改善箇所説明図

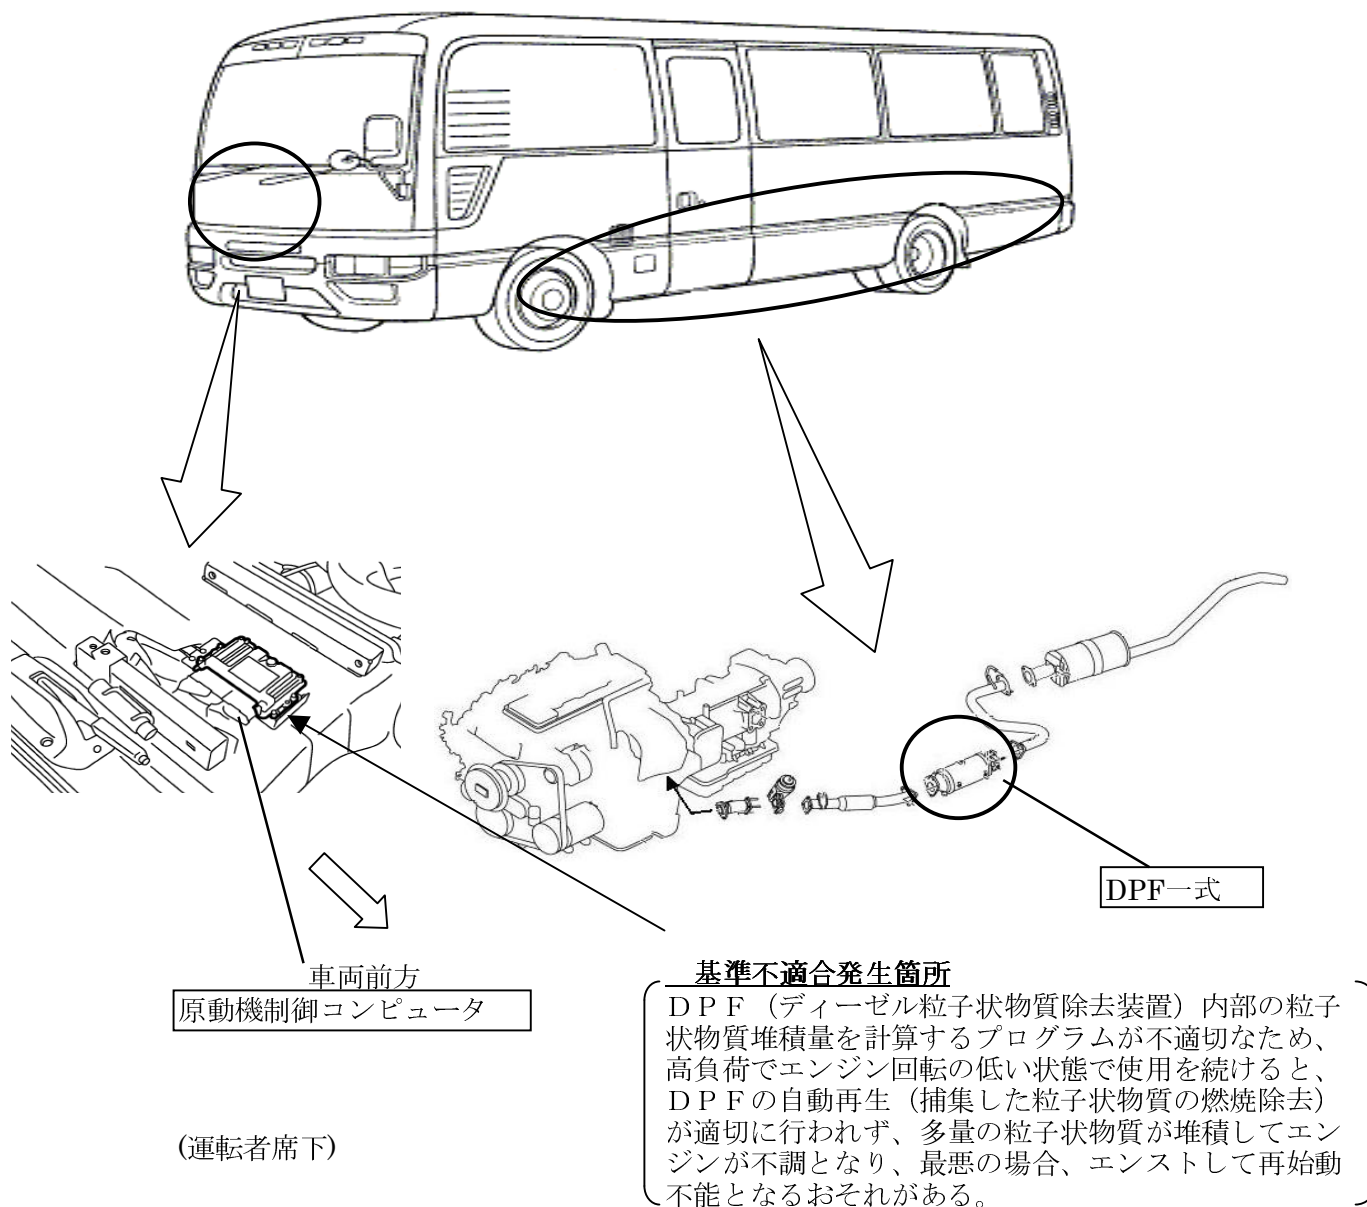
全車両、当該プログラムを変更する。また、DPF内部の粒子状物質堆積量を点検し、交換基準を超えているものはDPF一式を新品と交換する。

識別：銀色のシールをモデルナンバープレートの右横に貼り付ける。
